**Znak sprawy: OPZ.271.8.(5).2026**

***Dotyczy: postępowania prowadzonego w trybie podstawowym bez negocjacji z dnia 06 marca 2026 roku, na zaprojektowanie i budowę PSZOK oraz wykonanie robót budowlanych związanych z budową kolektora deszczowego oraz kanalizacji sanitarnej w obrębie oczyszczalni ścieków w Koluszkach,***

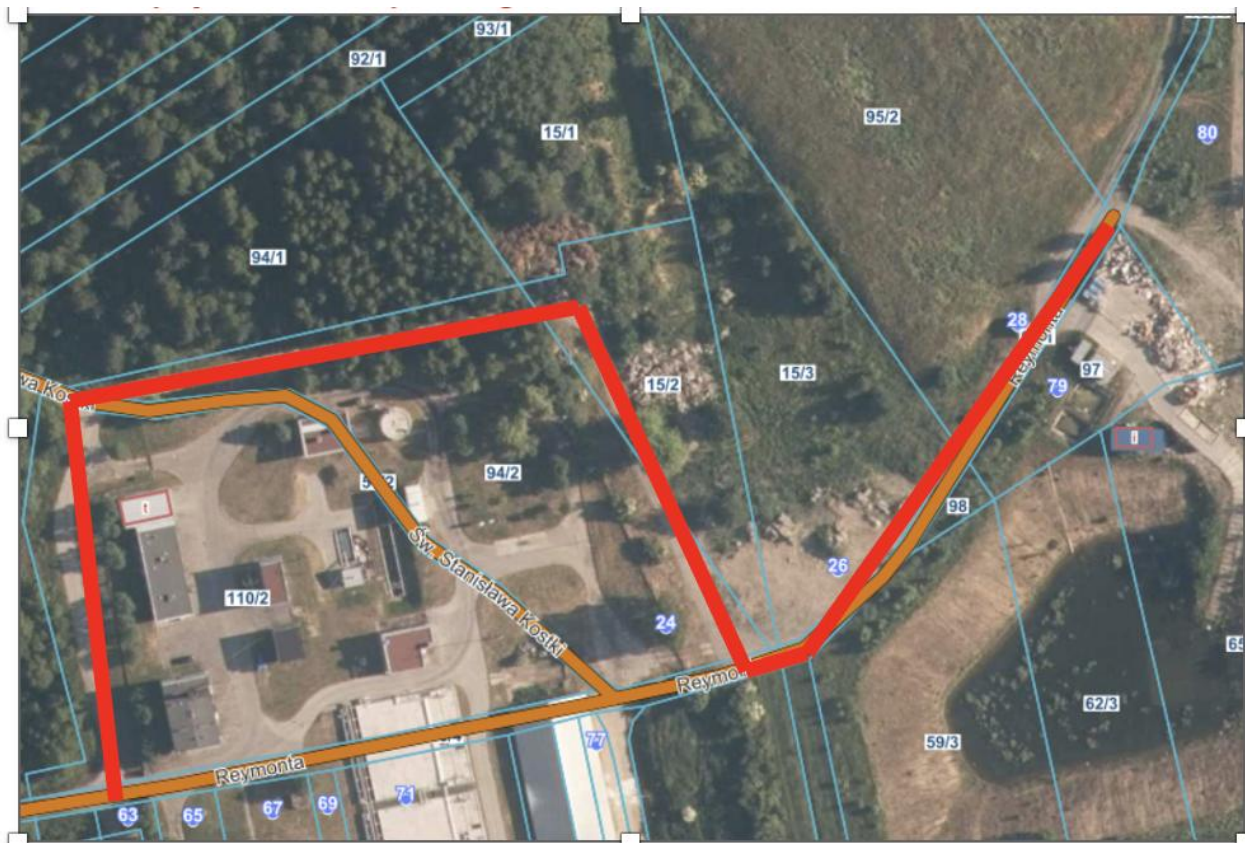
„Przedsięwzięcie składać się będzie z następujących elementów: – droga dojazdowa o powierzchni około 2 750 m<sup>2</sup>”.

PFU nie określa jednak lokalizacji ani przebiegu przedmiotowej drogi dojazdowej, jak również nie wskazuje jej kategorii i statusu prawnego (czy ma to być droga wewnętrzna, czy droga publiczna – np. gminna).

Brak powyższych informacji uniemożliwia jednoznaczne określenie zakresu zamówienia oraz prawidłowe skalkulowanie ceny oferty. Status drogi determinuje bowiem m.in. wymagania techniczne i projektowe, konieczność uzyskania decyzji o zezwoleniu na realizację inwestycji drogowej (ZRID) lub pozwolenia na budowę, parametry geometryczne, wymagania w zakresie odwodnienia, oświetlenia, organizacji ruchu, a także obowiązek uzgodnień z właściwym zarządcą drogi.

Dodatkowo brak wskazania przebiegu drogi (punktu początkowego i końcowego, powiązania z istniejącym układem komunikacyjnym, relacji do granic działek oraz istniejącej

infrastruktury) uniemożliwia oszacowanie zakresu robót ziemnych, ewentualnych kolizji z sieciami, koniecznych wykupów terenu lub innych ograniczeń formalnoprawnych.

Wnosimy o:

1. jednoznaczne wskazanie lokalizacji i przebiegu drogi (np. poprzez załączenie mapy sytuacyjno-wysokościowej z oznaczonym zakresem),
2. określenie statusu drogi (wewnętrzna / publiczna – w tym wskazanie kategorii),
3. potwierdzenie, jakie decyzje administracyjne Wykonawca będzie zobowiązany uzyskać w ramach realizacji zadania.

**Ponieważ inwestycja jest realizowana w formule „zaprojektuj i wybuduj” dobór i wykonanie rozwiązań zgodnych z obowiązującymi przepisami jest po stronie wykonawcy. Parametry drogi należy dobrać do obciążeń pojazdów obsługujących PSZOK. Poniżej załącza się przykładowy przebieg drogi przewidzianej do zaprojektowania z zastrzeżeniem, że powierzchnia drogi nie może być mniejsza niż zakłada PFU.**
